改善箇所説明図

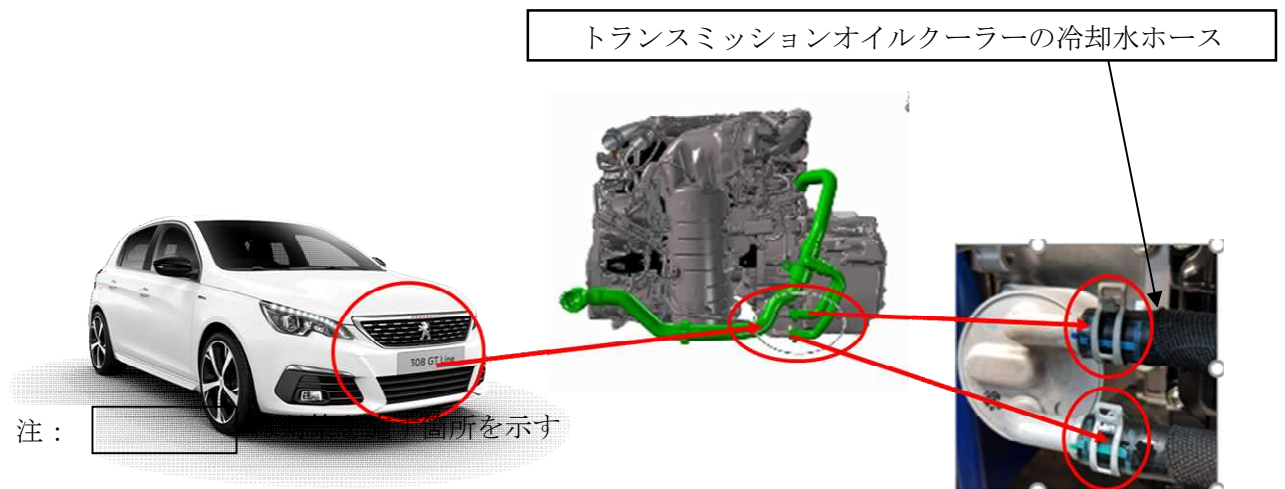
トランスミッションオイルクーラーの冷却水ホースにおいて、ホースクランプの締め付け作業が不適切なため、当該クランプが正しく締め付けられていないものがある。そのため、当該ホース接続部より冷却水が漏れ、警告灯が点灯し、最悪の場合、冷却水が不足してオーバーヒートを起こすおそれがある。

全車両、冷却水ホースのホースクランプを点検し、当該クランプが締め付けられていない場合は締め付ける。

運転席側ドアロックストライカー上側の固定ボルトの頭に黄色のペイントをする。
